MEMO

Bestemd voor	:	Gemeenteraad
Van	:	De heer Sikkes-van den Berg
Betreft	:	Beantwoording technische vragen van Ons Diemen inzake Lokale Ecologische Structuur Diemen 2022 en Uitvoeringsprogramma verbeteren Lokale Ecologische Structuur Diemen 2022-2030 INCLUSIEF AANVULLING
Datum	:	10 februari 2022

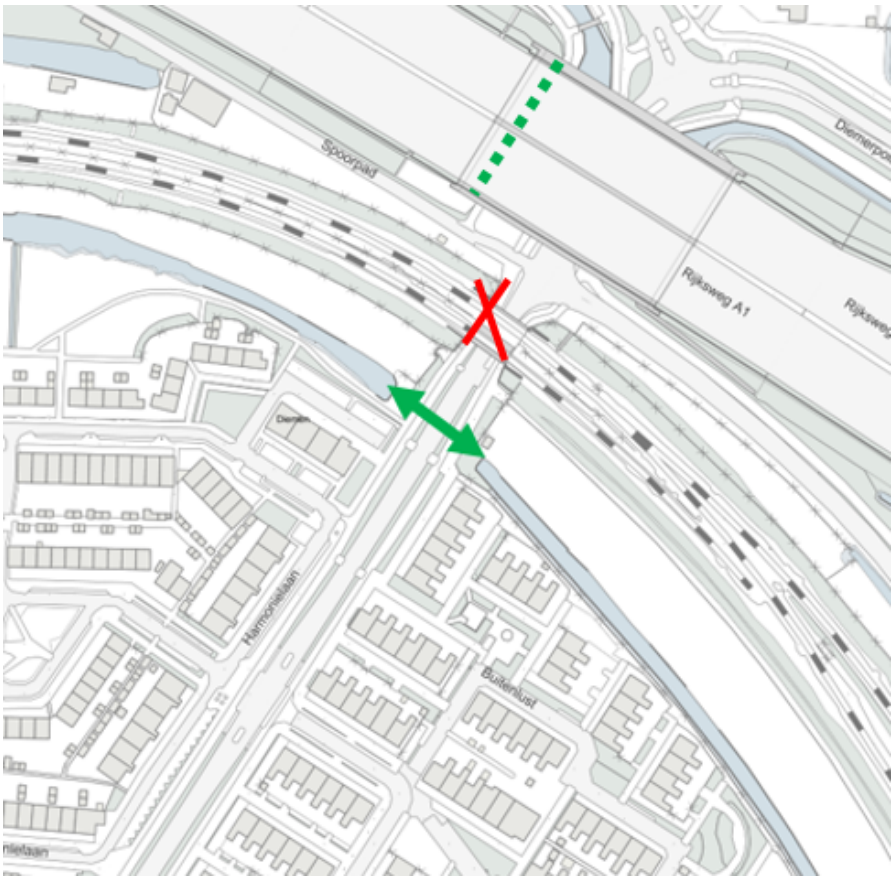
4) Op de kaart staat dat het knelpunt Viaduct Ouddiemerlaan/Spoorbaan en A 1 ter hoogte van Landlust. Is opgelost.

Vraag:
Is nu een verbinding naar de omloop onder het viaduct door?
Is er nu ook een verbinding tussen de sloten tuinvereniging O.N.A. en Harmonielaan?

Antwoord:
Onder het viaduct van de A1 ligt een stenenrij (groene stippellijn) die de Omloop verbindt met het groen langs het Spoorpad. Onder het spoorviaduct is geen ruimte (rode kruis). Hier is geen verbinding te realiseren.

Met de verbinding tussen de sloten tuinvereniging O.N.A. en Harmonielaan bedoelt u waarschijnlijk de verbinding ter hoogte van de Ouddiemerlaan zoals in het kaartje met de groene pijl aangegeven is? Hier is geen verbinding gerealiseerd. Bij een nieuwe actualiseringsronde, na realisatie van de huidige gewenste verbindingen, kan bekeken worden of deze verbinding op dat moment een hogere prioriteit heeft en opgenomen kan worden als gewenste verbinding.

Wel wordt bij de bouw van de spooronderdoorgang een ecologische verbinding gerealiseerd die deze twee gebieden aan beide zijden van de Ouddiemerlaan met elkaar verbindt.
